**AVIS RELATIF À LA PROTECTION
CONTRE LES EVENTUELS EFFETS NOCIFS ET NUISANCES
PROVOQUÉS PAR LES RAYONNEMENTS NON IONISANTS
GÉNÉRÉS PAR DES ANTENNES ÉMETTRICES STATIONNAIRES**

Commune : OUPEYE - Exploitant : TELENET GROUP

Référence exploitant : LG2148A

Rapport n° 281 / 2025

Figure 1 : Vue en plan des lieux de séjour et des points de contrôle

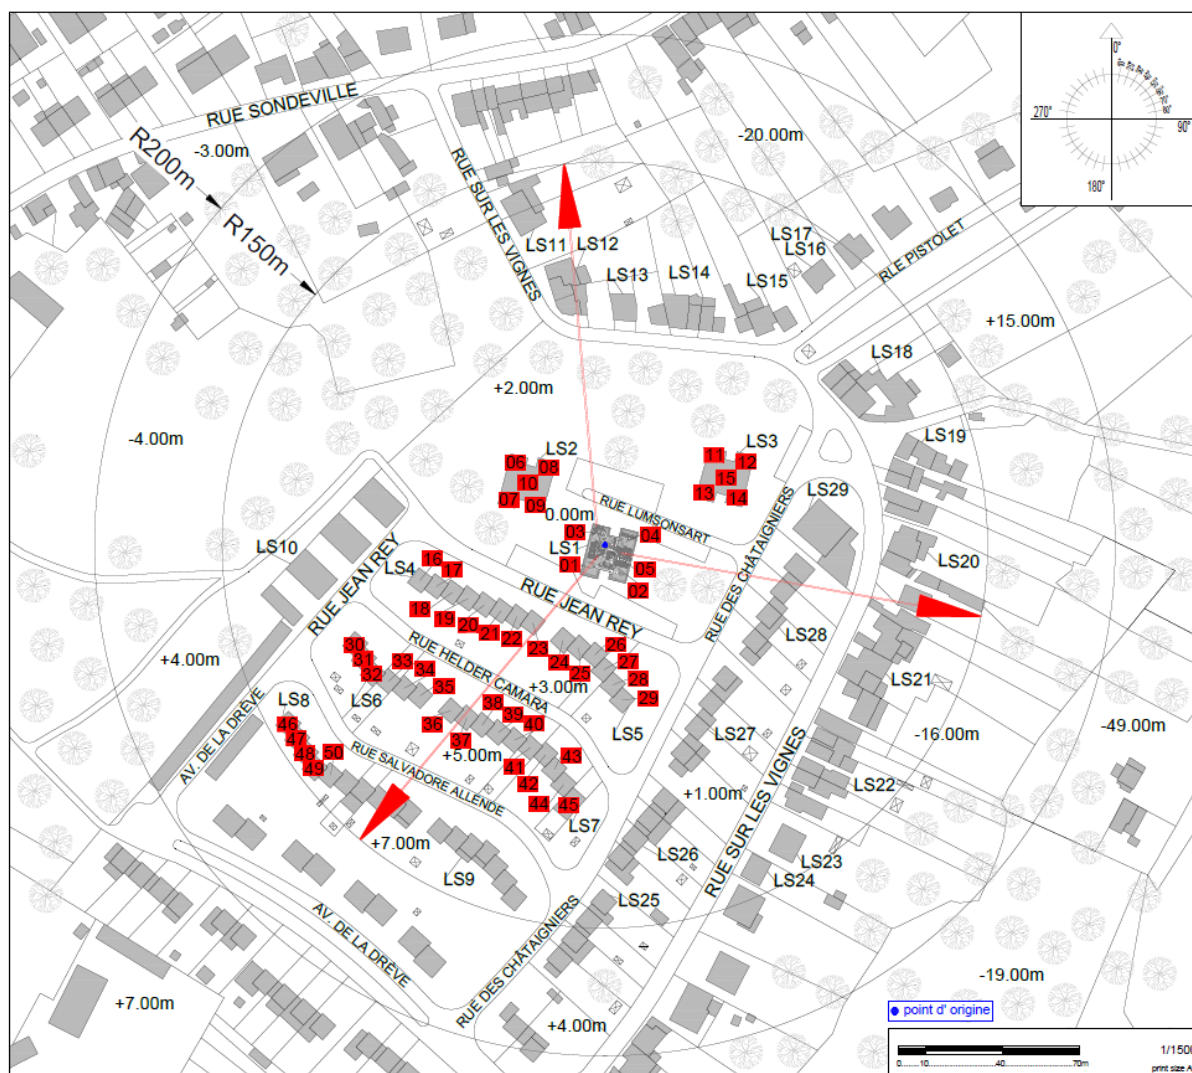
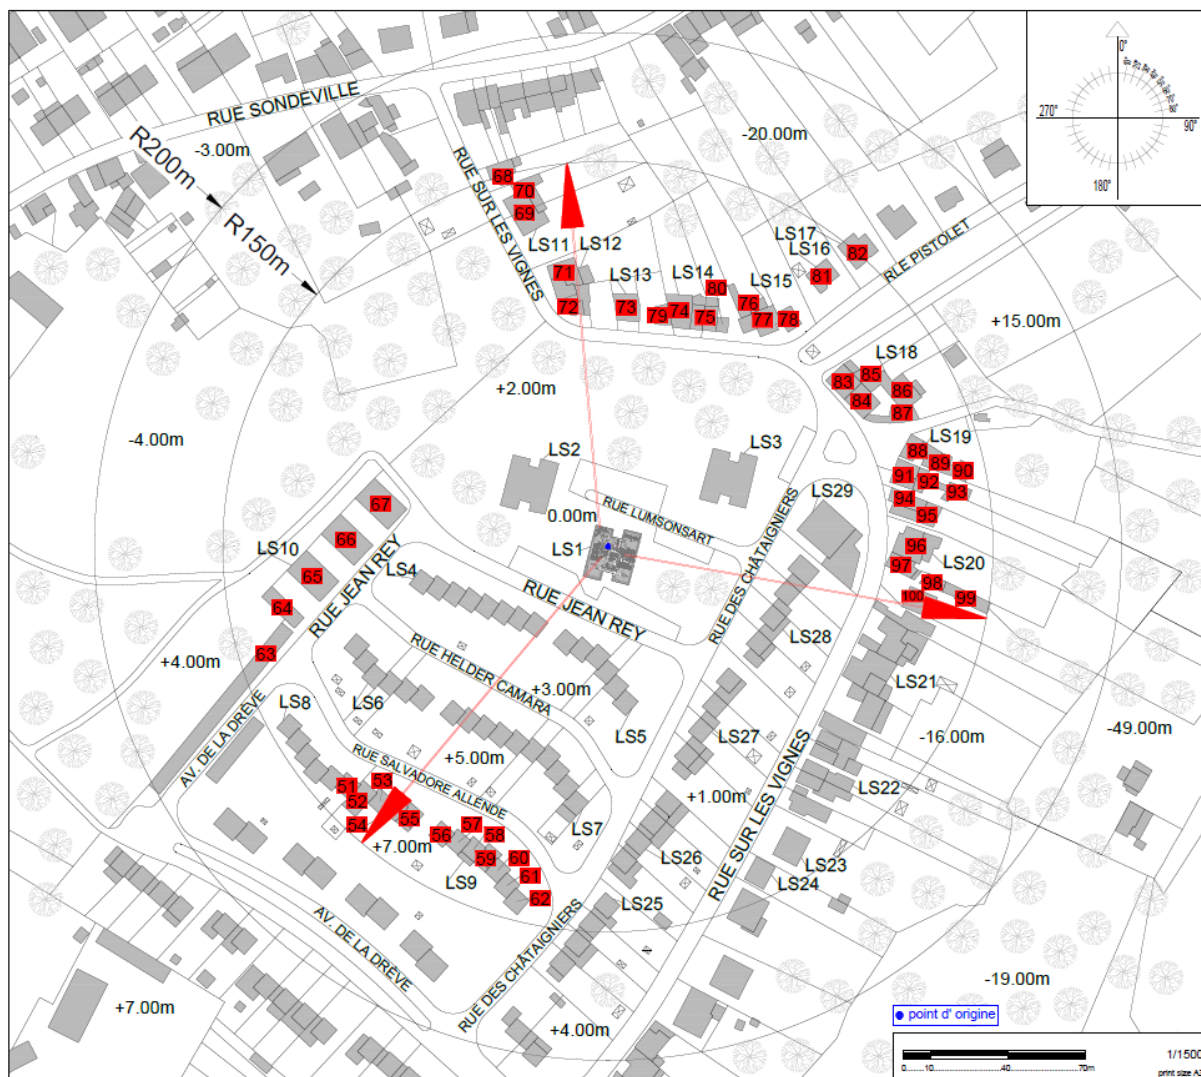
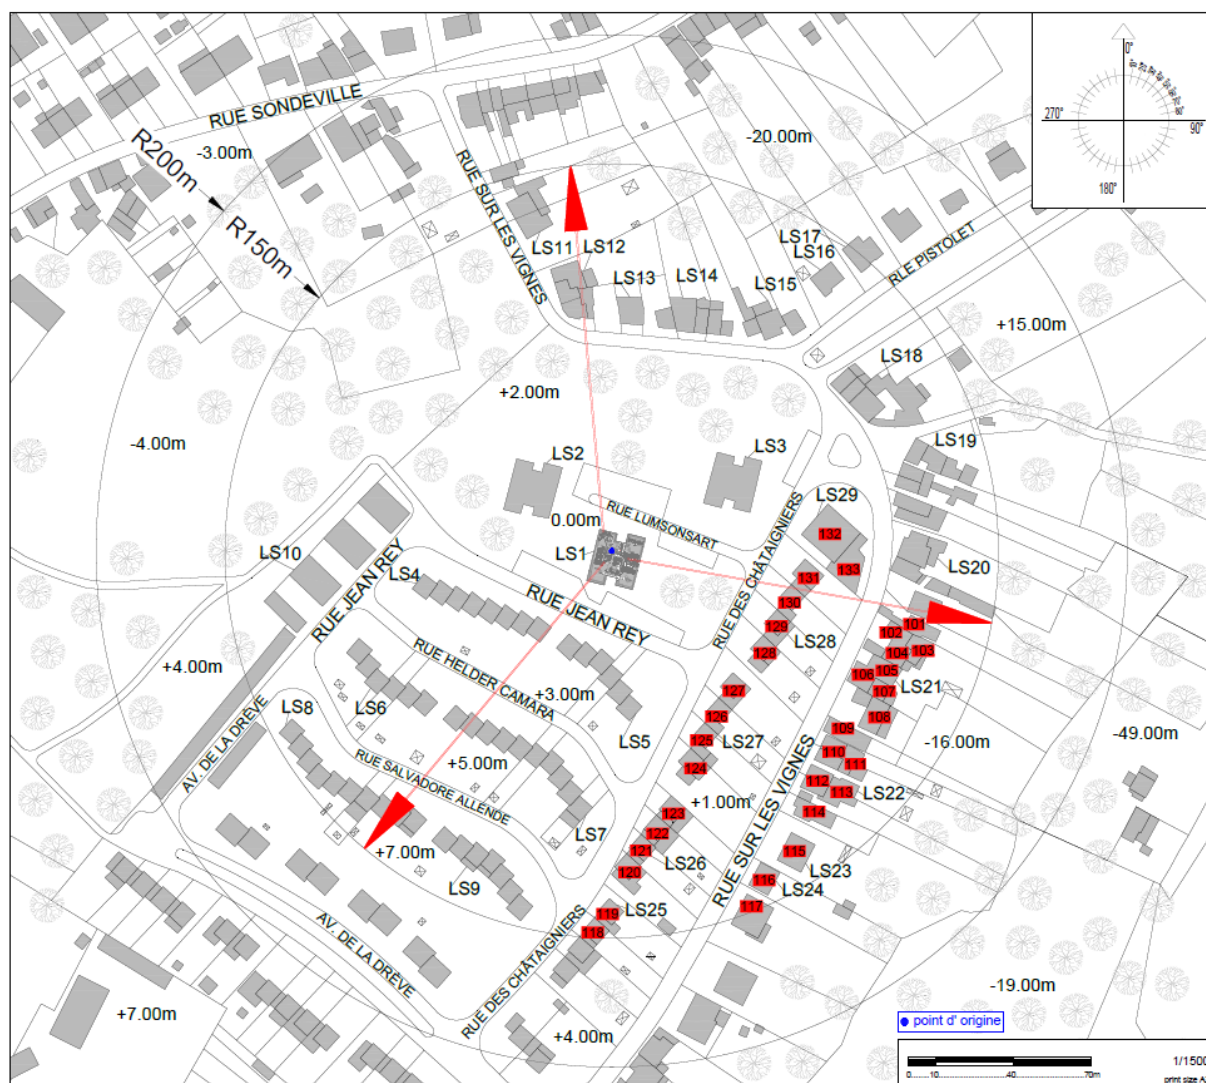
Les fréquences d'émission, la puissance rayonnée par chacune des antennes et leur gain permettent de déterminer le rayon de la zone à analyser. Tout dépassement de la limite par installation est exclu en dehors de cette zone. Le tableau 2 reprend les 35 LS² pour lesquels l'indice d'exposition est le plus élevé. Les différentes colonnes indiquent :

- le numéro du point de contrôle repris sur un des plans de la figure 1;
- le numéro du LS dans lequel se trouve le point de contrôle de la 1^{ère} colonne ;
- l'atténuation d'obstacle prise en compte pour le calcul de l'indice d'exposition dans le LS ;
- le résultat du calcul de l'indice d'exposition.

En ce qui concerne les antennes de l'installation mentionnées dans le tableau 1, la distance maximale à laquelle la limite pourrait être atteinte, à l'extérieur, est égale à 123,0 m. S'il n'y a pas de LS à une distance inférieure, les antennes respectent forcément la limite d'immission.

Dans le cas des LS situés à l'intérieur des bâtiments, une atténuation d'obstacle est prise en compte et il en résulte que la distance maximale à laquelle la limite pourrait être atteinte se réduit à 87,1 m.

Les résultats de l'évaluation décrite au paragraphe 4 indiquent que les antennes émettrices stationnaires de l'installation faisant l'objet du présent avis ne produisent pas, dans un lieu de séjour, un rayonnement électromagnétique maximum supérieur aux limites fixées à l'article 4 du décret.

En conclusion, les antennes émettrices stationnaires faisant partie de l'installation référencée dans le paragraphe 2 et dont les caractéristiques techniques sont résumées dans le tableau 1 **respectent les limites d'immission** fixées à l'article 4 du décret du 8 décembre 2022 (M.B. du 16.12.2022) modifiant le décret du 3 avril 2009 relatif à la protection contre les éventuels effets nocifs et nuisances provoqués par les rayonnements non ionisants générés par des antennes émettrices stationnaires.
